Fiche de conclusions d'une inspection ICPE

Raison sociale : AQUITAINE LÉGUMES SURGELÉS	Lieu d'exploitation : Route de Montgaillard - 40 500 SAINT SEVER	
Activité principale : Surgélation de légumes <input type="checkbox"/>		
Régime et classement : <input checked="" type="checkbox"/> A <input type="checkbox"/> E <input type="checkbox"/> DC <input type="checkbox"/> D <input type="checkbox"/> NC <input type="checkbox"/> Prioritaire <input checked="" type="checkbox"/> à enjeux <input type="checkbox"/> autre		
N° S3IC : 52-1906 - P3	Date de la visite précédente: 04/11/2015	Date de la visite : 29/10/2018
Date de l'annonce de la visite : 18/09/2018	Inspection : approfondie <input checked="" type="checkbox"/> courante <input type="checkbox"/> ponctuelle <input type="checkbox"/>

Installations visitées : Ouvrages hydrauliques

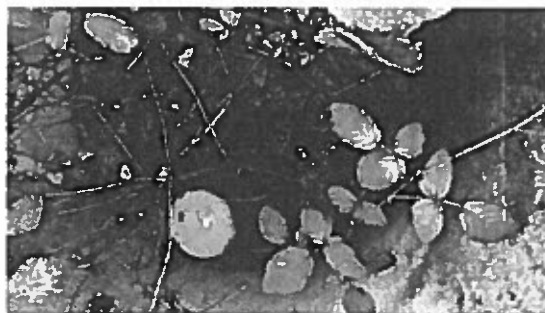
Concernant les ouvrages piézométriques, ils sont protégés par une enceinte cimentée mais sont envahis de ronces, rendant leur accès difficile. Ils ne sont pas cadenassés ou les cadenas ont été retirés sans être repositionnés.

Il est rappelé à l'exploitant que les ouvrages piézométriques doivent respecter en particulier les normes X 31-614 - Réalisation d'un forage de contrôle ou de suivi de la qualité de l'eau souterraine et X 31-615 sur les prélèvements et échantillonnage des eaux souterraines dans un forage.

ERS1 : L'exploitant débroussillera l'intérieur de chaque enceinte de ces ouvrages piézométriques et remettra les cadenas pour, notamment, éviter les malveillances, conformément aux normes X 31-614 et X 31-615.
